Biuletyn techniczny

Nr biuletynu: TB-0029		Data: 2018-11-16
Urządzenie: fabian Therapy evolution / fabian +nCPAP evolution		Nasz znak ref.: FSCA 18-003
Oprogramowanie: wszystko	Sprzęt: Fronty obudowy urządzeń o PN: 121212 i 122212 w okresie od 1 stycznia 2017 do 1 czerwca 2018 fabian Therapy evolution o nr seryjnym: AT-01572 do AT-03025 fabian +nCPAP evolution o nr seryjnym: AN-01803 do AN-03013	
Opis: jak zidentyfikować fronty obudów urządzeń fabian evolution, których dotyczy zawiadomienie		
<input checked="" type="checkbox"/> Obowiązkowe <input type="checkbox"/> W razie konieczności <input type="checkbox"/> Zgodnie z informacją

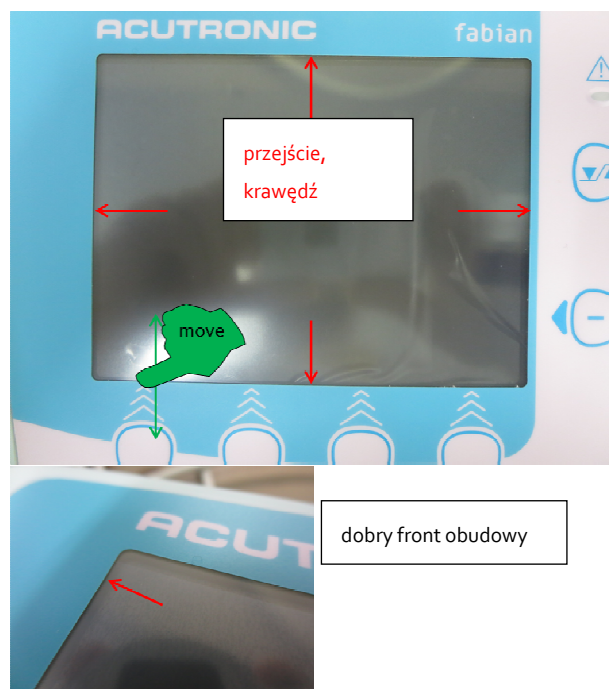
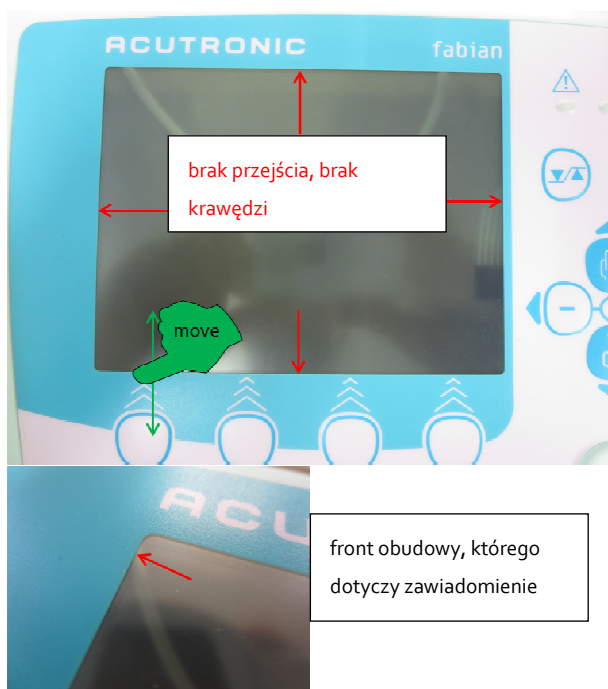
Istnieje jedna zauważalna różnica między frontami, których dotyczy zawiadomienie („złymi”), a frontami nieobjętymi zawiadomieniem („dobrymi”):

- „Złe” fronty nie mają krawędzi między szkłem ekranu dotykowego a blokiem klawiszy (patrz zdjęcie: front obudowy, którego dotyczy zawiadomienie)
- „Dobre” fronty mają krawędź między szkłem ekranu dotykowego a blokiem klawiszy (patrz zdjęcie: dobry front obudowy)

Krawędź taką można zobaczyć i wyczuć. Należy po prostu przesunąć palcem nad tym przejściem między szkłem a częścią plastikową. Jeśli nie ma wyczuwalnej krawędzi, front należy wymienić i zezłomować.
